## **Abwägungs- und Beschlussvorschläge zu den Stellungnahmen der Behörden, Verbände und der sonstigen Träger öffentlicher Belange nach § 4 Abs. 2 BauGB und Beteiligung der Öffentlichkeit nach § 3 Abs. 2 BauGB**

Im Rahmen der Beteiligung der Behörden gemäß § 4 Abs. 2 BauGB wurden mit Schreiben vom 04.08.2021 insgesamt 5 Behörden sowie anderweitige Träger öffentlicher Belange zu einer Stellungnahme aufgefordert. Sie hatten bis zum 04.09.2021 Zeit sich zu äußern. Parallel hierzu wurde die Beteiligung der Öffentlichkeit (inkl. Verbände) gemäß § 3 Abs. 2 BauGB durchgeführt.

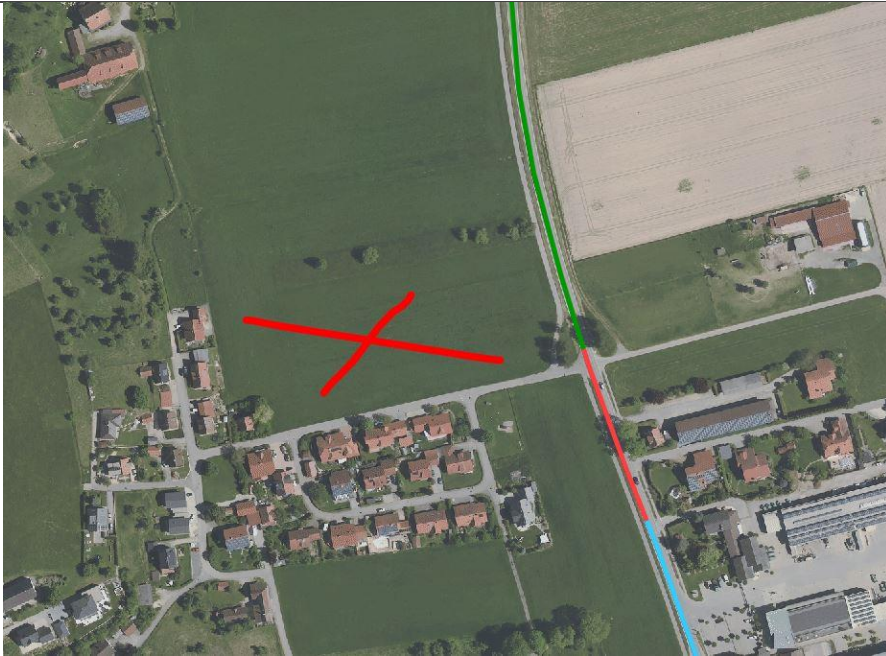
<b>Regierungspräsidium Tübingen, Referat 45 Straßenbetrieb und Verkehrstechnik, Konrad-Adenauer-Str. 20, 72072 Tübingen (Stellungnahme vom 23.06.2020)</b>	
<b>Anregungen / Bedenken / Hinweise</b>	<b>Abwägungsvorschlag</b>
<p>Die Zufahrt zu dieser Retentionsfläche muss von der Gemeindestraße aus erfolgen.</p> <p><b>3.7 Straßenbegleitgrün</b></p> <p>Der Abstand von Einzelbäumen muss gemäß Bild 3 der RPS 2009 min. 8 m zum befestigten Fahrbahnrand der Landesstraße betragen.</p> <p><b>3.8 Sichtfelder</b></p> <p>An der Einmündung in die Landesstraße sind Sichtfelder nach RAL 2012 festzulegen. Sie sind in den Bebauungsplan aufzunehmen, dort mit dem Planzeichen der Planzeichenverordnung vom 18.12.1990 (BGBl. 1991, I S. 58) zu kennzeichnen und in den Geltungsbereich des Bebauungsplanes einzubeziehen.</p> <p>Im Textteil des Bebauungsplanes sind die Sichtdreiecke entsprechend zu beschreiben.</p> <p>„Sichtdreiecke sind zwischen 0,80 m und 2,50 m Höhe, gemessen ab Fahrbahnoberkante, von Bebauung, Bepflanzung und sonstigen Gegenständen freizuhalten.“</p>	<p>Der geforderte Mindestabstand von Bäumen von 8m zum befestigten Fahrbahnrand der Landesstraße wird bei der Pflanzung berücksichtigt. Die in der Planzeichnung eingetragenen Standorte von Bäumen sind variabel.</p> <p>Die Sichtfelder werden in der Planzeichnung des Bebauungsplans ergänzt und in der Satzung – wie gefordert – textlich beschrieben.</p>
